**Avis délibéré de la mission régionale d'autorité environnementale
Hauts-de-France
sur le projet de renouvellement
d'une carrière d'argile de la société Edilians (ex. Imerys TC)
sur les communes de Cuigy-en-Bray et Espaubourg (60)**

n°MRAe 2019-3571

Localisation des sites de compensation (source : étude d'impact page 241)

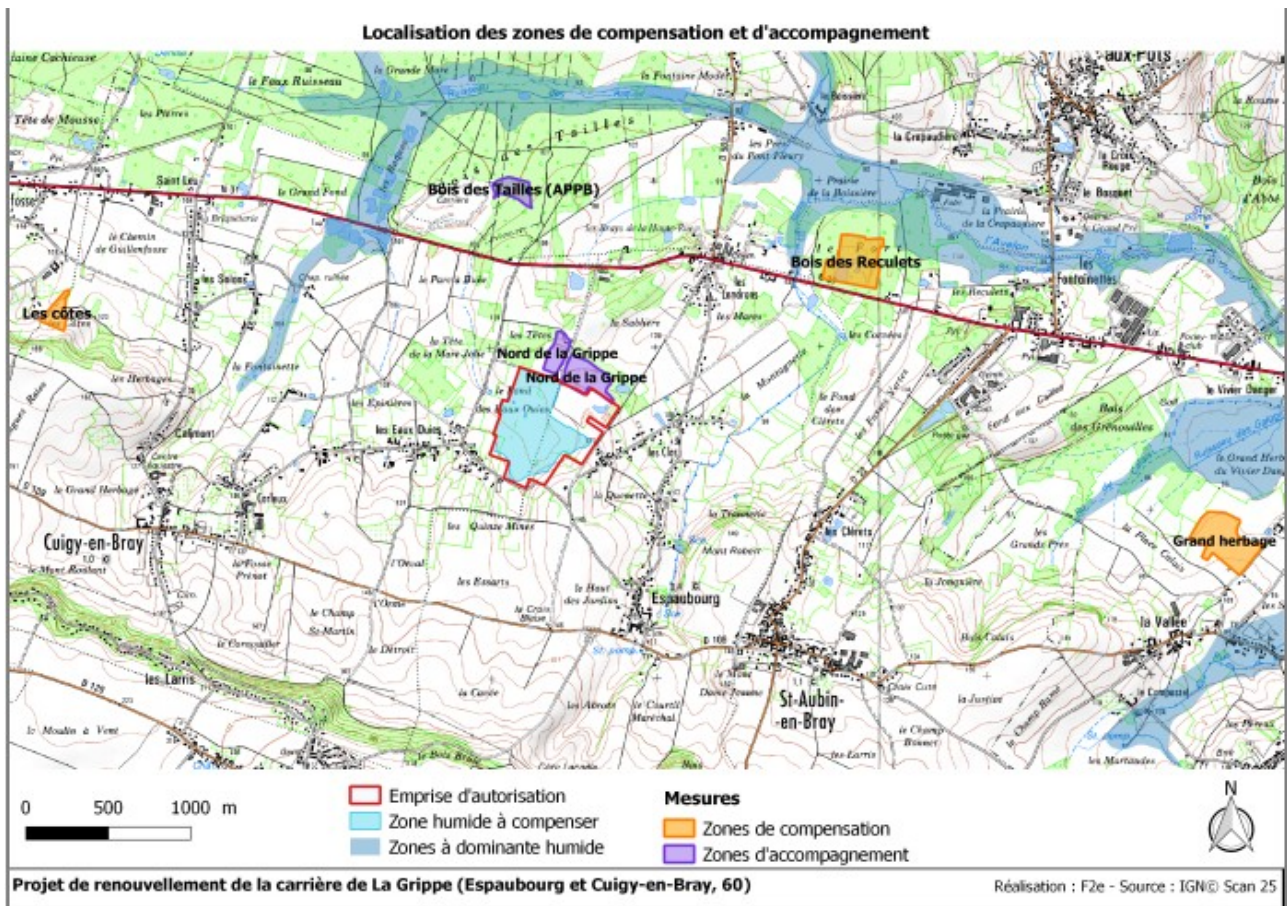
Ainsi, la zone humide impactée sur 18,8 hectares (pièce 2, page 85 et pièce 6 page 46) sera compensée à hauteur de 18,8 hectares (pièce 2 page 241, pièce 6 page 117 et suivantes) :

- création d'une zone humide sur le secteur « Grand Herbage », une prairie de fauche non humide, de 8,7 hectares à Ons-en-Bray : sur ce secteur sera effectué un étrépage³ pour la création d'un fonctionnement hydraulique, avec création d'une mare et plantation de haies et une gestion sera mise en place (pièce 6 pages 119 à 126) ;
- restauration d'une zone humide sur le secteur « Les Côtes » de 1,94 hectares à Cuigy-en-Bray : sur ce secteur, la prairie piétinée et envahie d'orties et de ronces sera fauchée et débroussaillée ;
- restauration d'une zone humide sur le secteur « Bois des Reculets » de 8,16 hectares à Saint-Aubin-en-Bray : sur ce secteur, sont prévues la restauration d'un bras de l'étang et des mares forestières, la création d'une clairière et des modalités de gestion de l'espace (laisser vieillir le boisement).
